Spolek
Občané za D43 jako obchvat celého Brna, z.s.
IČO 75053446
Sídlo: Kuršova 994/28, Bystrc, 63500 Brno

2. července 2025

Odvolání proti územnímu rozhodnutí pro umístění stavby „I/73 Bořitov – Svitávka“

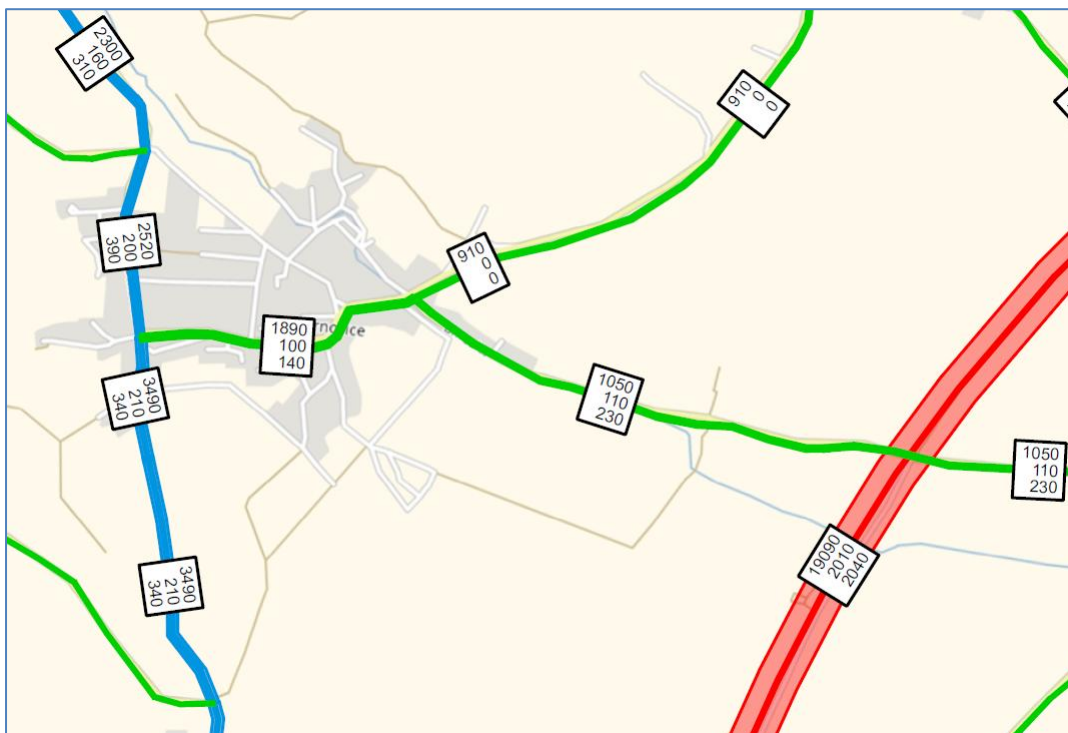
62. Rozptylová studie **neobsahuje** celkové / kumulativní znečištění ovzduší. **Pouze** hodnoty celkového / **kumulativního** znečištění ovzduší mohou být porovnávány s veřejnoprávními (hygienickými) limity.

Stavební úřad námitku nevypořádal správně: Grafické přílohy obsahují pouze tzv. příspěvky a ne celkové (kumulativní) znečištění.

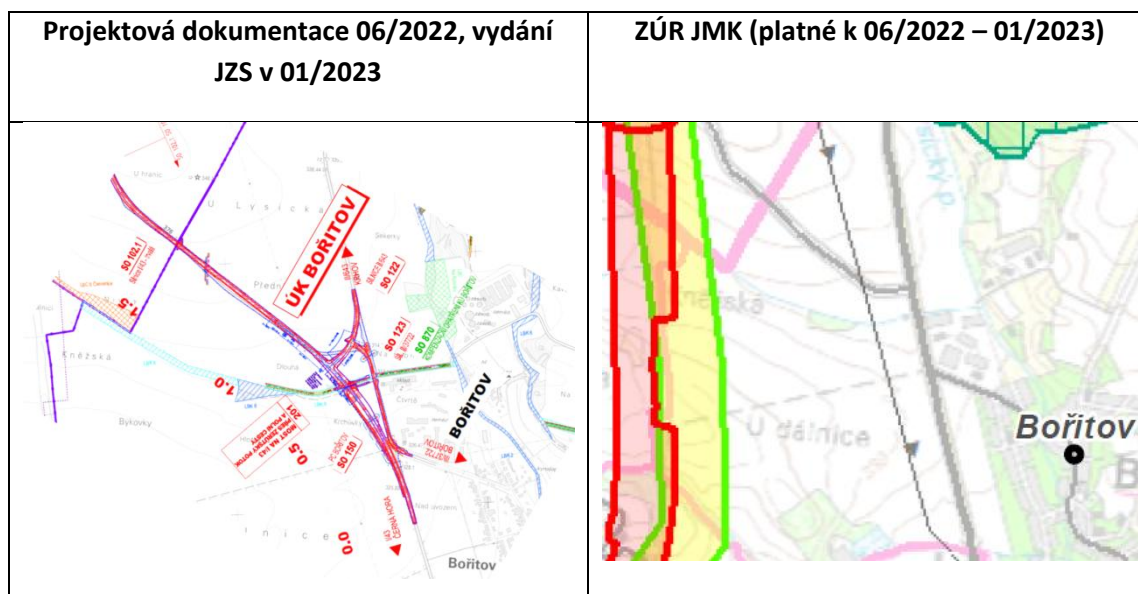
90 b) Vzniklá situace tak vede k tomu, že odvolatel požaduje přezkum předmětného stanoviska KrÚ OÚP č. j. JMK 37230/2025 ze dne 06. 03. 2025 s tím, že přezkumnému orgánu musí být předloženy všechny námitky k nesouladu s územně plánovacími dokumentacemi, jak je v řadě námitek (s grafickými reprezentacemi i bez nich) doloženo výše.

Projektová dokumentace 06/2022 – výkres C-3-1_KOORD_SIT – CAST 1	ZÚR JMK (platné k 06/2022 – 01/2023)

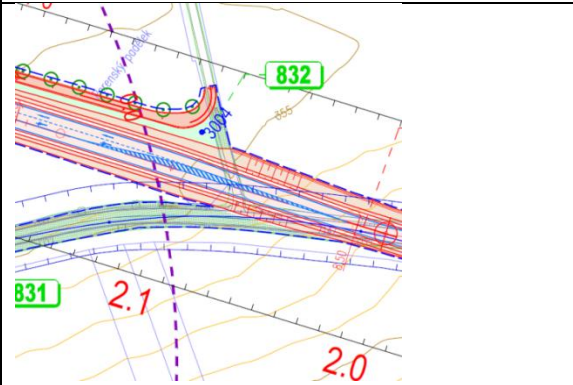
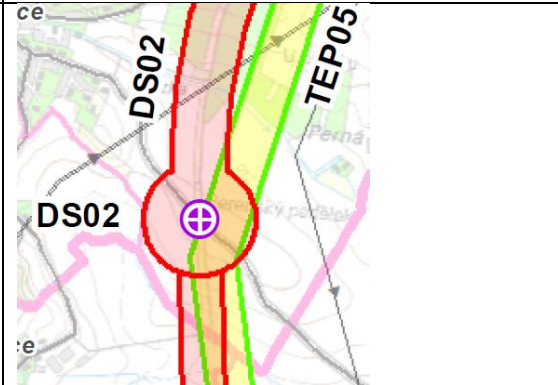
Vadou také je, že na výkrese není vymezen zpřesněný koridor dle ÚP Lysice.

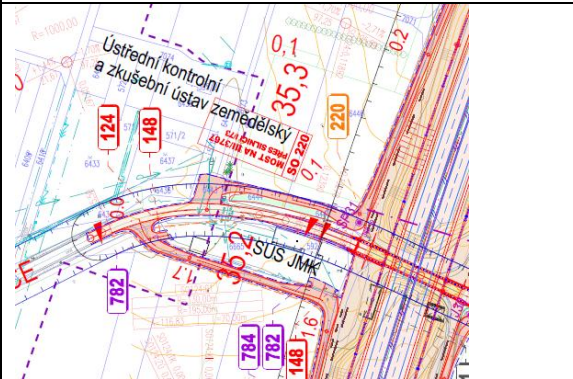
92 b) Vzniklá situace tak vede k tomu, že odvolatel požaduje přezkum předmětného stanoviska KrÚ OÚP č.j. JMK 37230/2025 ze dne 06.03.2025 s tím, že přezkumnému orgánu

musí být předloženy všechny námitky k nesouladu s územně plánovacími dokumentacemi, jak je v řadě námitek (s grafickými reprezentacemi i bez nich) doloženo výše.

Projektová dokumentace 06/2022 – výkres C-3-6_KOORD_SIT – CAST 6	ZÚR JMK (platné k 06/2022 – 01/2023)

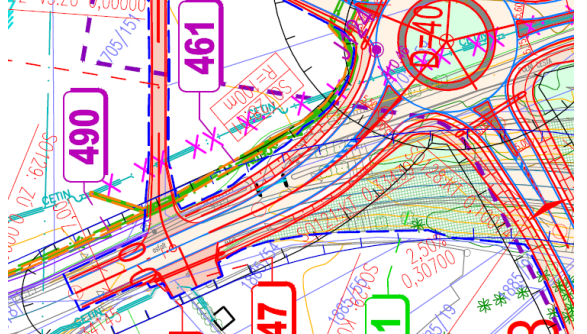
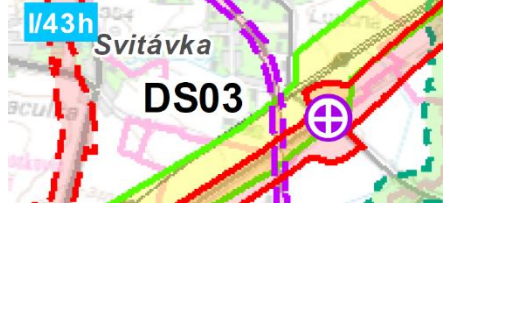
97 b) Vzniklá situace tak vede k tomu, že odvolatel požaduje přezkum předmětného stanoviska KrÚ OÚP č.j. JMK 37230/2025 ze dne 06.03.2025 s tím, že přezkumnému orgánu musí být předloženy všechny námitky k nesouladu s územně plánovacími dokumentacemi, jak je v řadě námitek (s grafickými reprezentacemi i bez nich) doloženo výše.

Projektová dokumentace 06/2022 – výkres C-3-6_KOORD_SIT – CAST 6	ZÚR JMK (platné k 06/2022 – 01/2023)

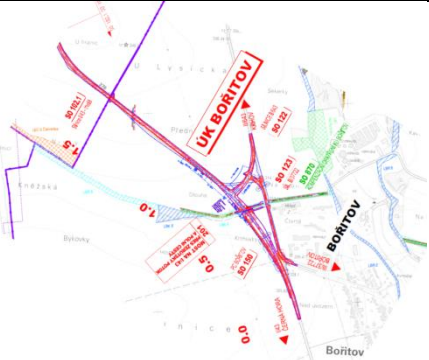
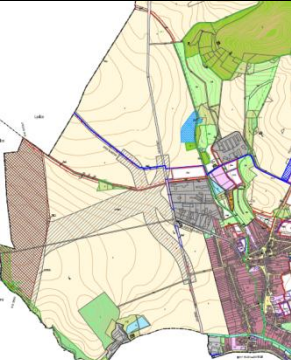
99 b) Vzniklá situace tak vede k tomu, že odvolatel požaduje přezkum předmětného stanoviska KrÚ OÚP č.j. JMK 37230/2025 ze dne 06.03.2025 s tím, že přezkumnému orgánu musí být předloženy všechny námítky k nesouladu s územně plánovacími dokumentacemi, jak je v řadě námítek (s grafickými reprezentacemi i bez nich) doloženo výše.
